Mission régionale d'autorité environnementale

**Avis délibéré sur le projet de construction et d'exploitation d'un
entrepôt de produits de consommation courante sur les
territoires des communes de FONTENOY-SUR-MOSELLE et
GONDREVILLE (54)
porté par la société LIDL SNC**

n°MRAe 2020APGE66

Illustration 5 : Vue du bâtiment depuis le Sud

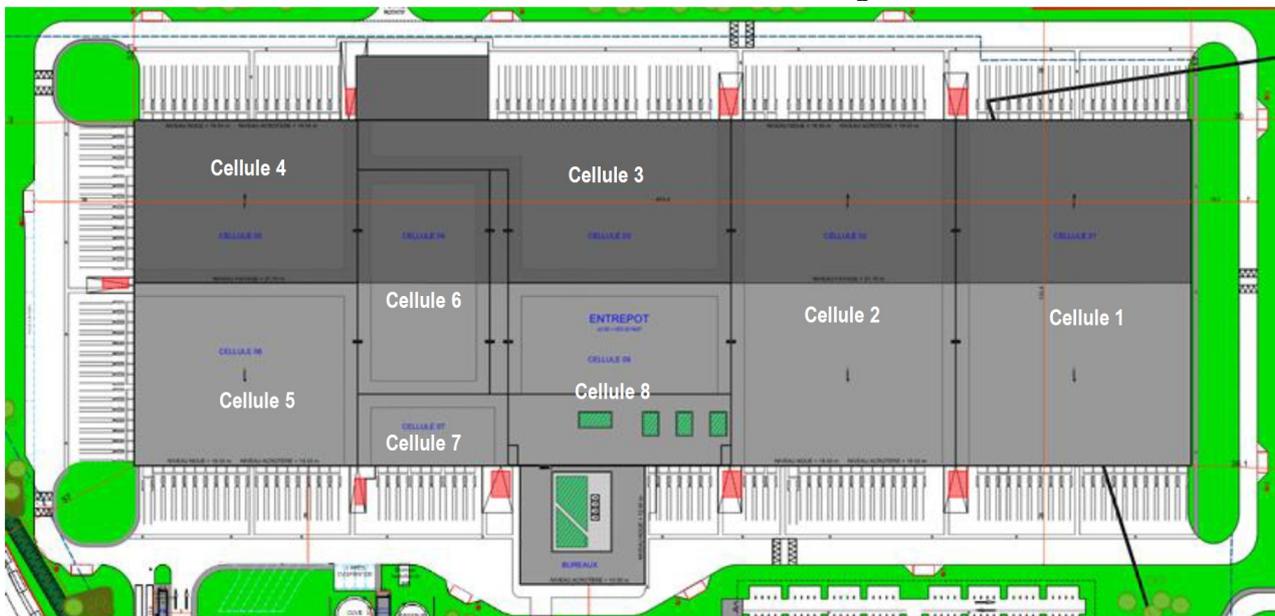
De plus, l'impact du bâtiment sur le paysage au regard de sa hauteur projetée de 20,7 mètres n'est pas réellement analysé. La hauteur du bâtiment correspond à celle d'arbres de grand développement d'une taille de 12 mètres ou plus. Aucun photomontage en vue éloignée n'illustre cette analyse et ne permet d'apprécier les impacts potentiels.

L'Ae recommande au pétitionnaire d'illustrer son dossier de demande avec des photomontages du bâtiment en vue éloignée permettant d'apprécier l'impact de celui-ci sur le paysage à différentes échéances de la croissance des plantations envisagées. En tout état de cause, la plantation d'arbres de hautes tiges est fortement recommandée.

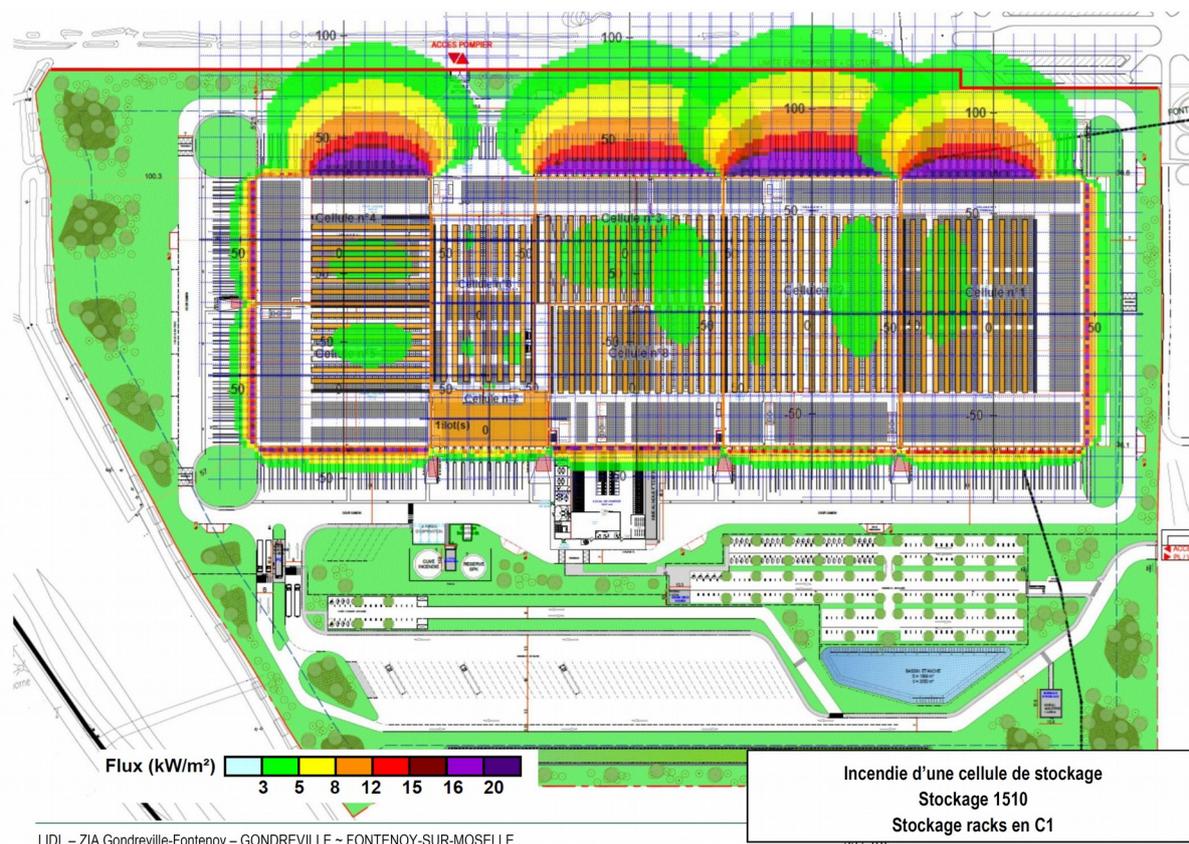
Les résultats de la modélisation montrent que seul le flux thermique des effets irréversibles¹⁹ sort des limites de propriété sur des terrains non aménagés de la zone d'activités, au Nord du site
